CIRCULAR N° 8

PROCEDIMIENTO DE COMPRA: **LICITACIÓN PÚBLICA.**

OBJETO: CONSTRUCCIÓN DE SUBESTACIÓN GIS 150 KV MONTEVIDEO O Y SU CONEXIÓN A LA RED.

PREGUNTA 36:

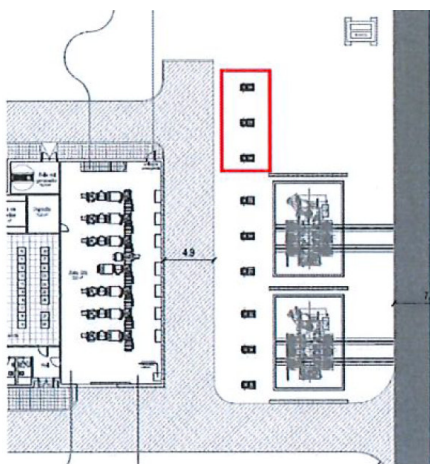
Favor confirmar que las 3 bases, soportes y equipos señalados en rojo no están incluidos en esta licitación.

Referirse a la respuesta 69 de la circular 7.
